MINISTERIO DEL INTERIOR, OBRAS PÚBLICAS Y VIVIENDA
OBRA: HOSPITAL DR. ALEJANDRO POSADAS
HAEDO-MORÓN, PROVINCIA DE BUENOS AIRES

CIRCULAR CON CONSULTA N° 4

Por la presente se responde a las consultas realizadas por las empresas interesadas en la Licitación Pública Nacional N° 81-0013 LPU 17, de la obra denominada "HOSPITAL Dr. ALEJANDRO POSADAS – ETAPA II", sito en la calle Pte. Illia S/N° y Marconi, en la localidad de El Palomar, partido de Morón, Provincia de Buenos Aires:

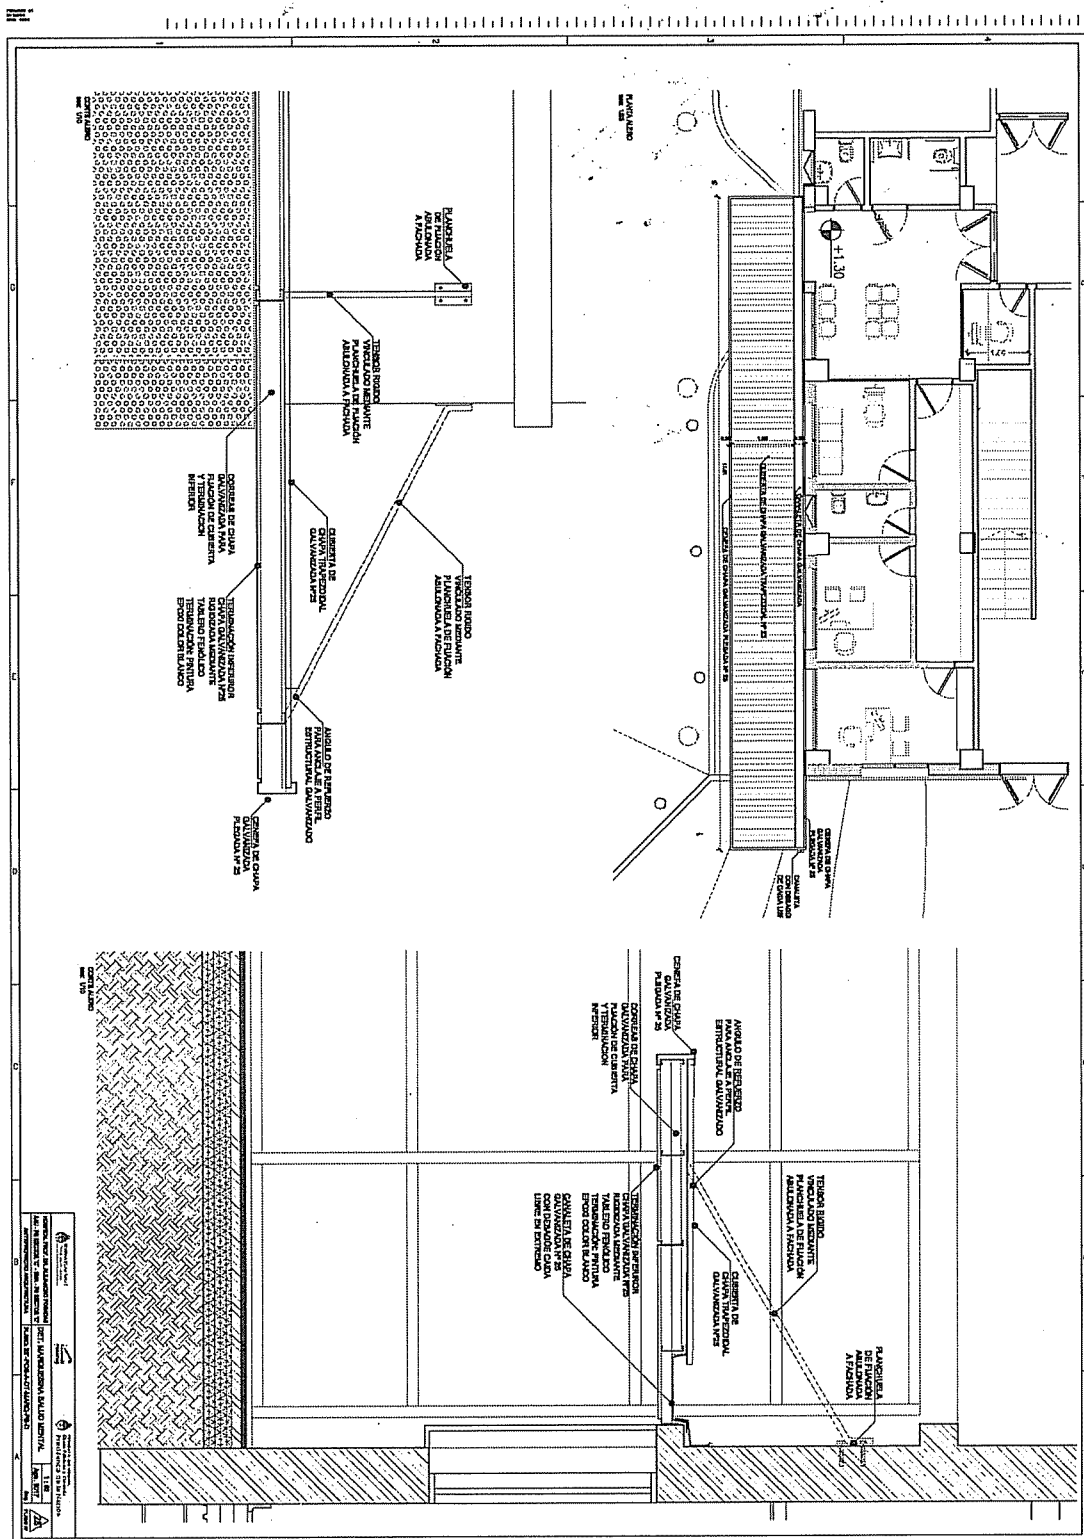
Estimados, por la presente remitimos las siguientes consultas sobre la licitación de referencia: 1- Indicar el color del mosaico granítico 30x30 a proveer. 2- Indicar cómo debe ser el cerramiento de la torre CD, si será de acuerdo al plano 19-POS-A-DT-HER-PBCD y pliego o según el plano TORRE CD. 3- Cuál será el diámetro y la profundidad de los pilotes a ejecutar para apoyo de la losa de steel deck. 4- Se solicita documentación gráfica del alero metálico sobre acceso a sala de espera. 5- Confirmar si la aislación en plomo será para los locales de shock room en sector C pb, ya que figura en la planilla de locales pero no en el plano de detalle del local. 6- Se solicita detalle y especificaciones de toda la señalética exterior a proveer, si es que es alcance de este pliego. 7- Especificar cómo debe considerarse el amure de toda la señalética interior. 8- Se solicita cielorraso Desmontable de placa metálica tipo Orcal Bioguard de Armstrong o equivalente antibacteriano de 60x60. Nuestros proveedores nos informan que este cielorraso es importado, no está entrando al país y no se consigue equivalente en Argentina. Indicar alternativa a cotizar. 9- Confirmar si las cortinas roller deben llevar guías laterales como solicita el pliego ya que, al solicitarse tela screen translúcida, éstas no serían de utilidad para oscurecimiento completo como sería si fuesen black-out. Estas guías encarecen esta provisión y requieren mucho más mantenimiento. Sin otro particular, saludamos atte Ing Ignacio Altube

- 1- El color lo define la Inspección de Obra, según lo expresado en CAPITULO C.11 SOLADOS del documento "3.PET p.b.sector C.pdf". El mosaico granítico deberá ser de base blanca, con color a definir.
- 2- Debe ser de acuerdo al plano 19-POS- A-DT-HER-PBCD y pliego. Se debe desestimar el plano Torre CD
- 3- Serán de 20 a 25cm de diámetro según el equipo disponible y con una profundidad aproximada de 2m o hasta encontrar suelo tosca. De todos modos la empresa adjudicataria deberá verificar los cálculos durante la documentación ejecutiva.
- 4- El alero de acceso a Salud Mental está especificado en el Pliego de Especificaciones Técnicas Particulares, archivo "4.PET.pbD" en el punto D.03.11 - Alero sobre acceso a sala de espera e ingreso de servicio.

Se aclara que en PET donde dice: "libre escurrimiento" debe decir "canaleta posterior, pegada a fachada, con caída libre sobre un extremo".

El plano de detalle se adjunta al presente.

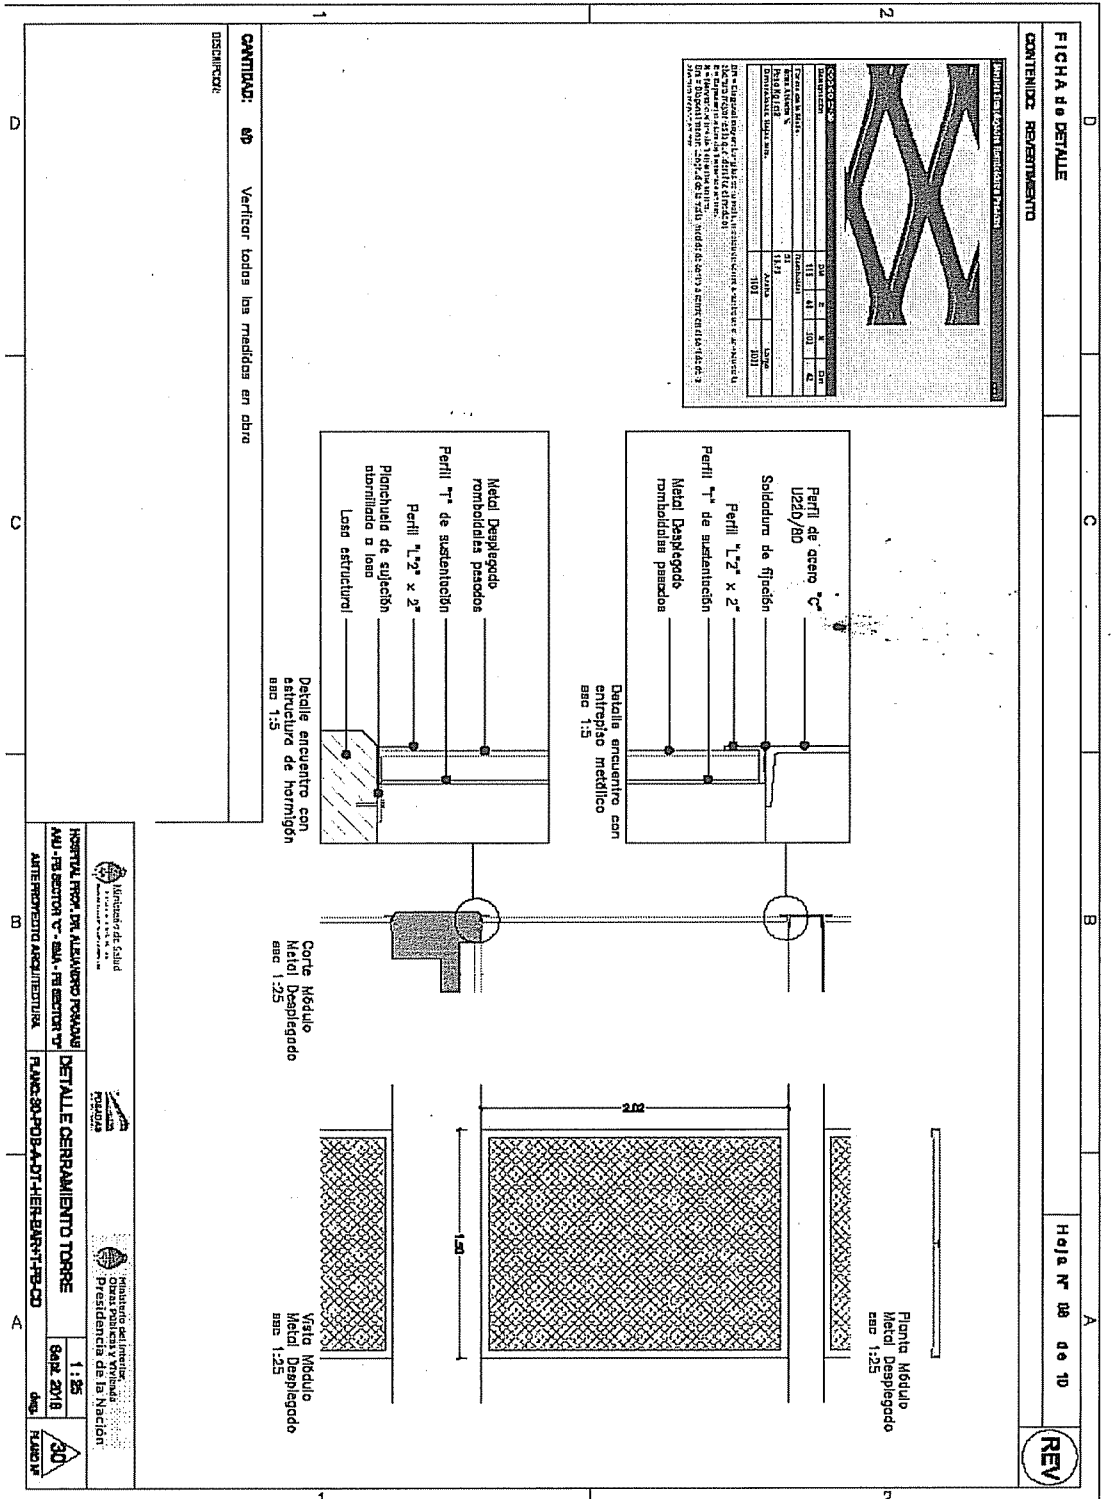
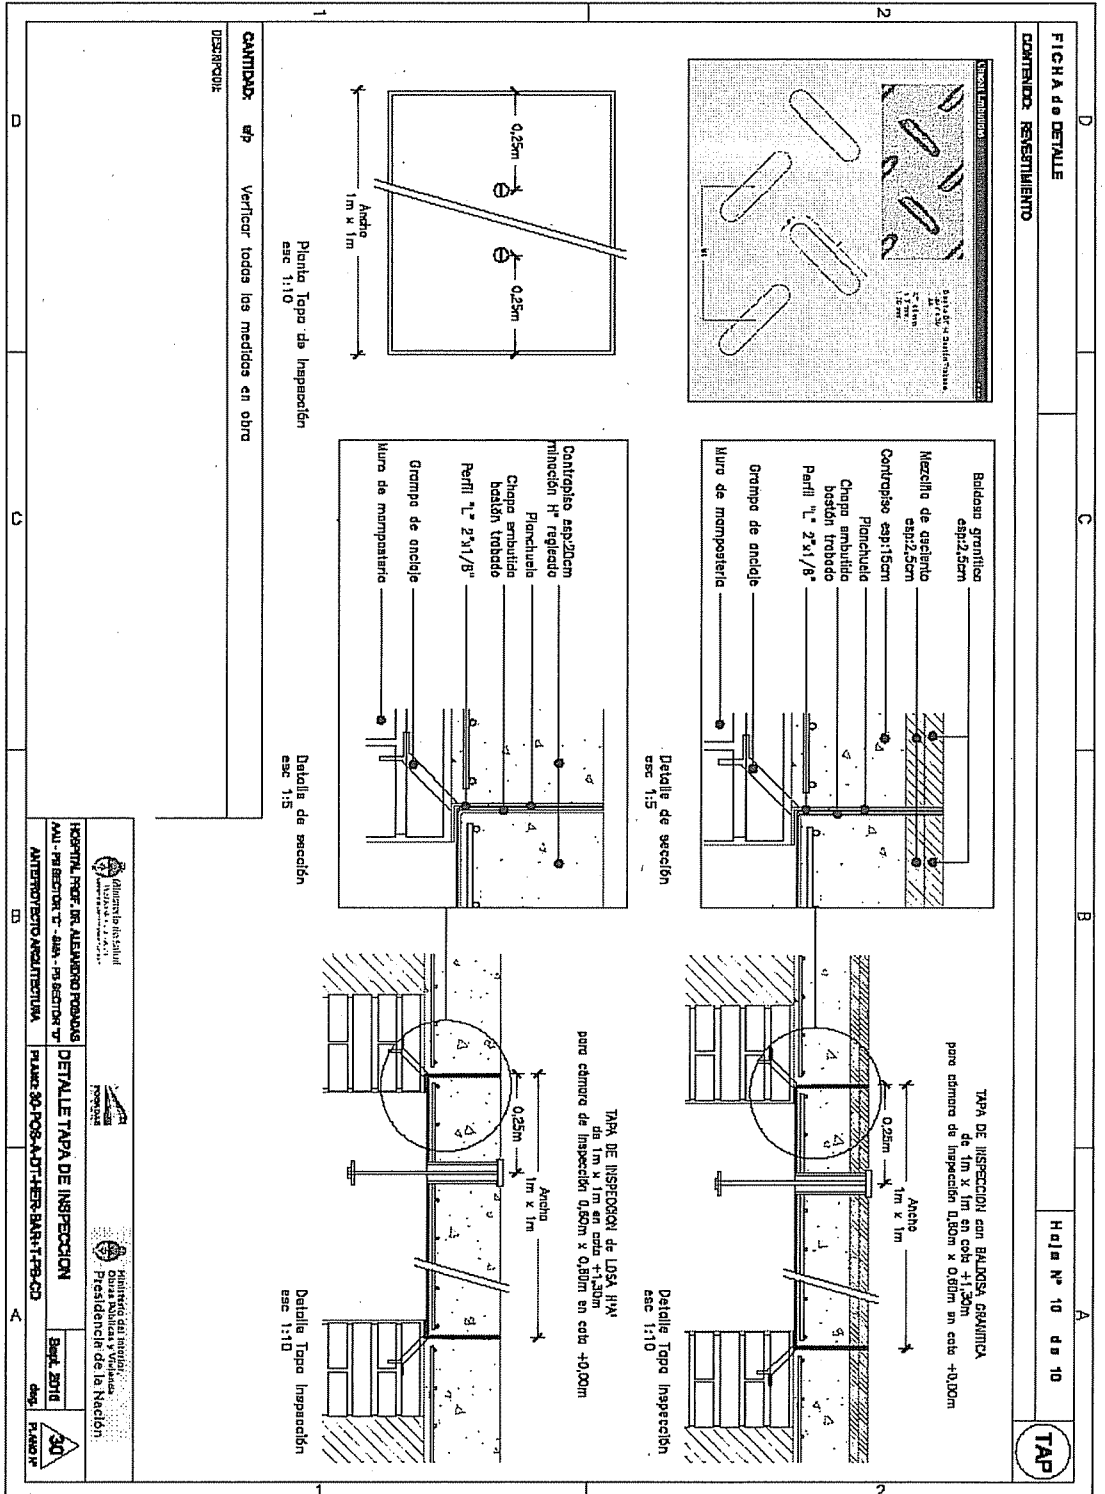
NOTA: Observamos que algunos planos que contenían imágenes ilustrativas, no se ven o aparece la ruta de donde deberían linkarse. Por ejemplo en la ficha de detalles de las rejillas de inspección. (19-POS-A-DT-HER-PBCD-FORMATOS10). Por ello, adjuntamos nuevos pdf de los que vimos estaban con esos errores.
